# Umweltverträglich- keitsgutachten

**UVP-Verfahren**

Umbau der Wasserkraftanlage  
Rothleiten“

**Verfasser: Dipl.-Ing. Ernst Simon**

Abbildung 3-1: Darstellung der schalltechnischen Immissionspunkte

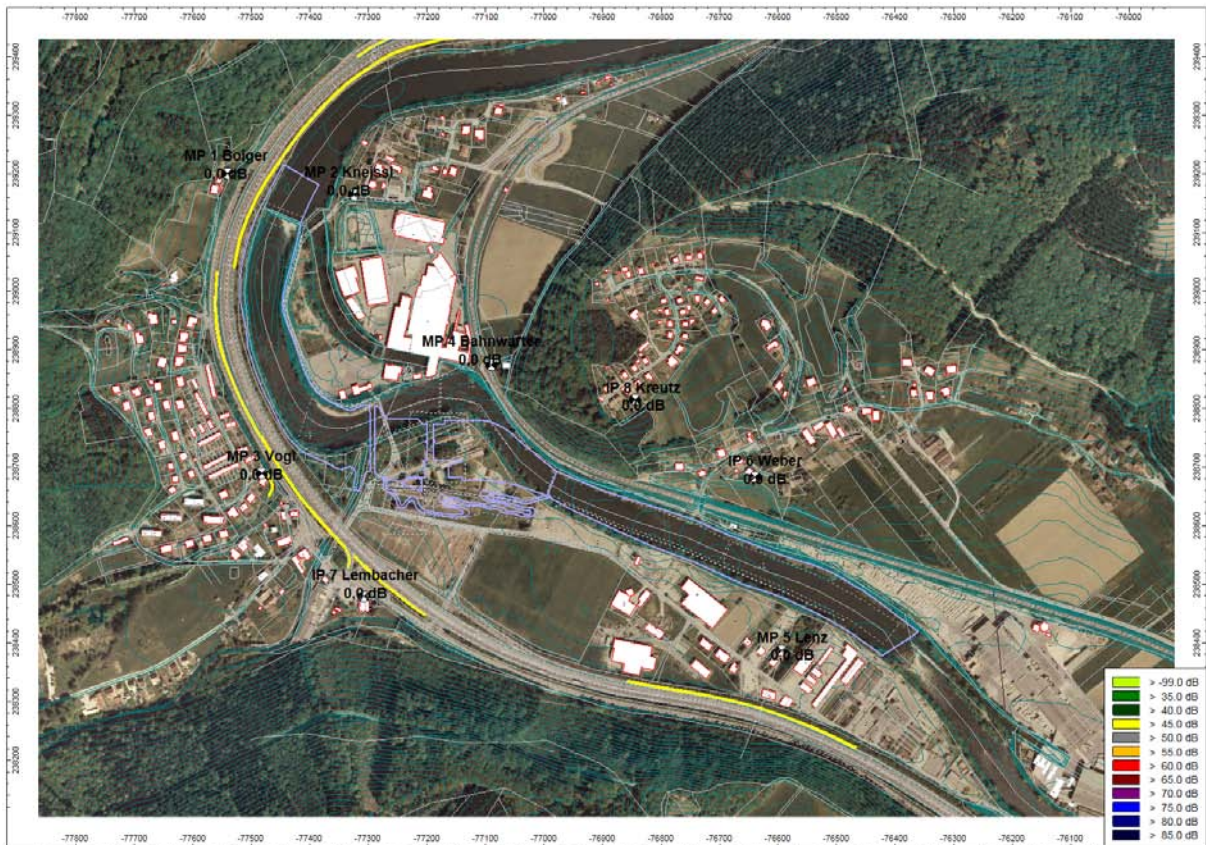
In dieser Periode der Bautätigkeit, die die Phasen 3 bis 5 umfasst, wird am Immissionsort MP4 (Bahnwärterhaus) der Planungsrichtwert erreicht, bleibt aber um mehr als 10 dB unter dem Beurteilungspegel der ortsüblichen Schallimmission des Schienenverkehrslärms.

Der Immissionspunkt MP5 (Lenz) liegt laut Flächenwidmungsplanausweisung im Industrie- und Gewerbegebiet 1, für das kein Planungsrichtwert definiert ist. Aufgrund der Lage des Mess- und Immissionspunktes im Garten zwischen dem Wohnhaus und der Mur wurde hier ein für ein Industriegebiet relativ niedriger energieäquivalenter Dauerschallpegel gemessen,

der auch durch die Berechnung bestätigt wurde. An diesem Punkt liegt der Beurteilungspegel des Baubetriebes um 4 dB über dem Planungsrichtwert der ortsüblichen Schallimmission. Zu berücksichtigen ist hier allerdings, dass der Beurteilungspegel des Baubetriebes durch den Zuschlag von 5 dB des generellen Anpassungswertes gebildet wird, der aufgrund der Art der Lärmentwicklung (Baggerarbeiten im Flussbett und Fahrgeräusche der LKW) zu vergeben ist. Die maßgebliche Bauphase für diesen Immissionspunkt ist die Phase 4, Teil 2, betreffend die Eintiefungsarbeiten an der Mur. Wie schon ausgeführt, werden diese Arbeiten in Richtung flussaufwärts durchgeführt, sodass sich die Schallquellen mit fortschreitender Bautätigkeit immer weiter von diesem Punkt entfernen. Die Dauer dieser den ortsüblichen Beurteilungspegel überschreitenden Tätigkeiten ist demnach auf einige Wochen beschränkt.
